VYSVĚTLENÍ ZADÁVACÍ DOKUMENTACE POŘ. Č. 13

Zadavatel: **ŠKO-ENERGO, s.r.o.**
tř. Václava Klementa 869, Mladá Boleslav II, 293 01 Mladá Boleslav,
IČO: 61675938

Název: **„Modernizace teplárny ŠKO-ENERGO – OB 6 Stavba“**

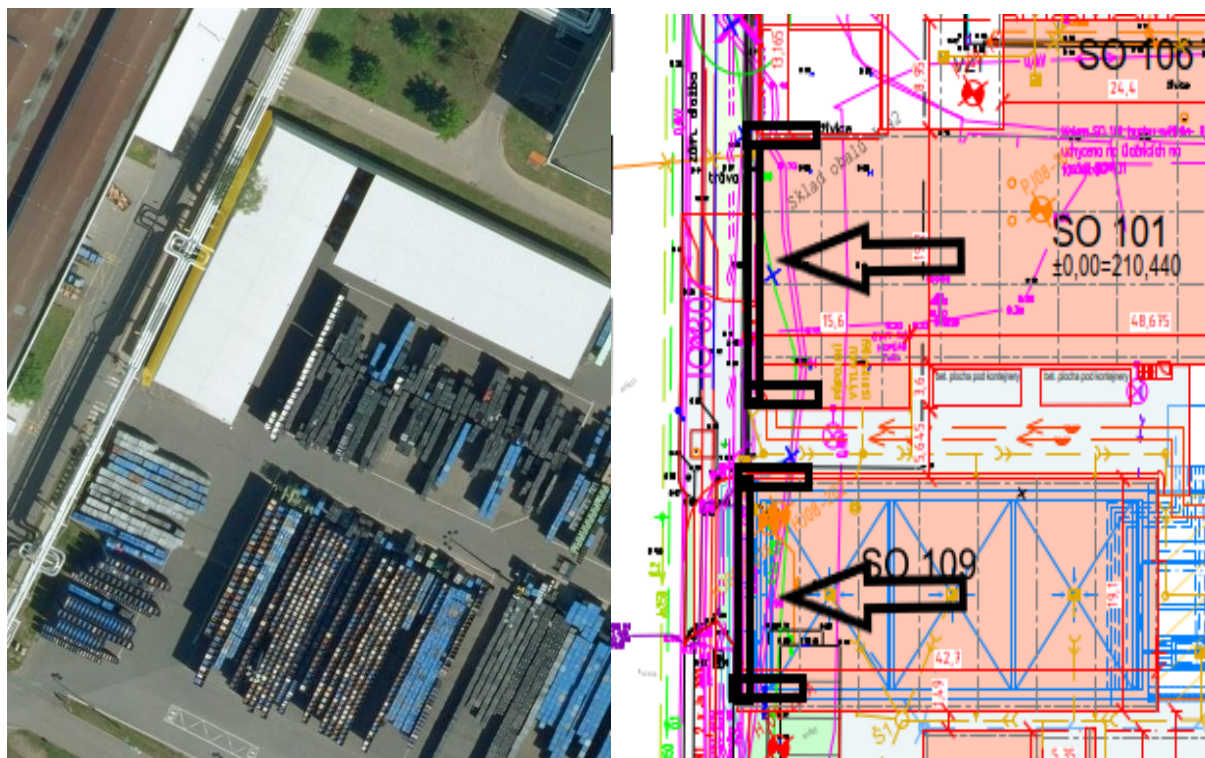
R	K 1	Provizorní opatření pro ochranu OK mostu produkto- vodu (směr komunikace mezi SO109 a H1) - např. mikropilotáž (za rozsah a potřebu odpovídá dodavatel)	kpl	1,000	
---	-----	--	-----	-------	--

Prosím o podrobný popis položky (o co se přesně jedná) - nejde ocenit. Nejsou výkresy

V bezprostřední blízkosti SO 109 a SO 101 se nachází produktovod – horkovod, stlačený vzduch, potrubí plynové apod. Ocelová konstrukce produktovodu je uložena na subtilních základových patkách.

V rámci založení SO 109, SO 101 je v PD uvažováno zajištění stavební jámy pomocí štětovnicových stěn. Pokud se ukáže, že beranění nebo vibrování štětovnic v blízkosti tohoto produktovodu není nejvhodnějším řešením a nebude možné vyřešit zajištění produktovodu proti poškození např. podporou produktovodů, bude nutné zajistit přilehlou část pilotáží. Konkrétní návrh bude předmětem PDPS.

U objektu SO 101 Soustava mikropilot o hl. cca 7-8m kontinuálně uložených. Délka i s přesahy ve směru stavební jámy do 5m. Následné provázání na štětovnice. Celková délka do 35mb

U objektu SO 109 Soustava mikropilot o hl. cca 3-4m kontinuálně uložených. Délka i s přesahy ve směru stavební jámy do 5m. Následné provázání na štětovnice. Celková délka do 30mb

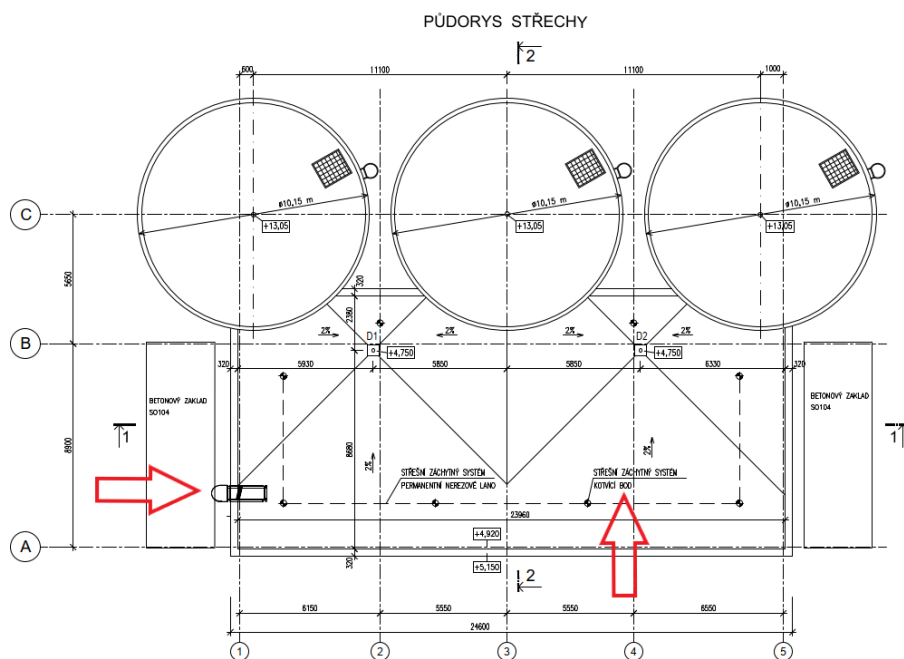
51 K 767162113

ZÁMEČNICKÉ PRVKY

Prosím o podrobný popis položky (množství, druh kg?) - nejde ocenit. Nejsou výkresy

Jedná se o ocelový požární žebřík dl. 6000mm a dále o záchytný systém dle přílohy M zadávací dokumentace – Projektová dokumentace pro stavební povolení a dle OB6_A114.07-102_STRECHA_r0.

Uvedená položka zahrnuje veškeré zámečnické prvky potřebné pro realizaci objektu, tj. zejména žebřík na střechu, záchytný systém, lemování a zakrytí podlahových kanálků a jímek, potřebné kotevní prvky a konstrukce pro montáž technologie, dilatační spáry, větrací žaluzie apod. Povrchová úprava pro venkovní prvky pozinkování, pro vnitřní prvky systémová povrchová úprava z výroby nebo nátěrový systém dle typu. Podrobnější výkresy a návrh je předmětem PDPS.

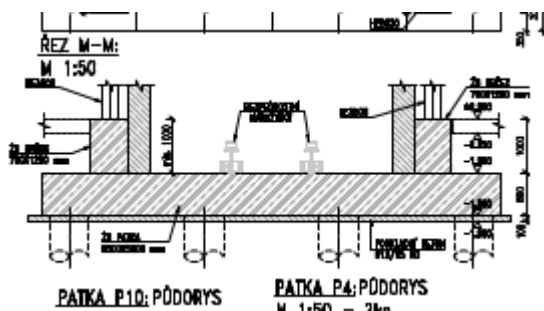
14 K 23111

Zřízení ŽB krčku

Prosím o podrobný popis položky (o co se přesně jedna) - nejde ocenit. Nejsou výkresy

Viz výkres ZD - OB6_A114.11-102_ZAKLADY_r0 a dále příloha M zadávací dokumentace – Projektová dokumentace pro stavební povolení.

- zřízení, odstranění bednění čtyřúhelníkových sloupů v do 2 m průřezu přes 0,16 do 0,36 m²,
- montáž a osazení kotevních prvků (závitových tyčí), přichycení k výztuži podlahové konstrukce. Kotevní prvky jsou součástí plnění jiného obchodního balíčku v rámci modernizace Teplárny prováděného jiným dodavatelem, konkrétně jde o plnění v rámci OB 2 – Kotelna, a to včetně kotevního plánu,
- výztuž sloupů hranatých betonářskou ocelí 10 505 – předpoklad 150kg/m³,
- sloupy nebo pilíře z betonu pohledového tř. C 30/37 (pohledovost PB2 – vyšší nároky na vzhled), a
- podrobnější výkresy a návrh jsou předmětem PDPS.
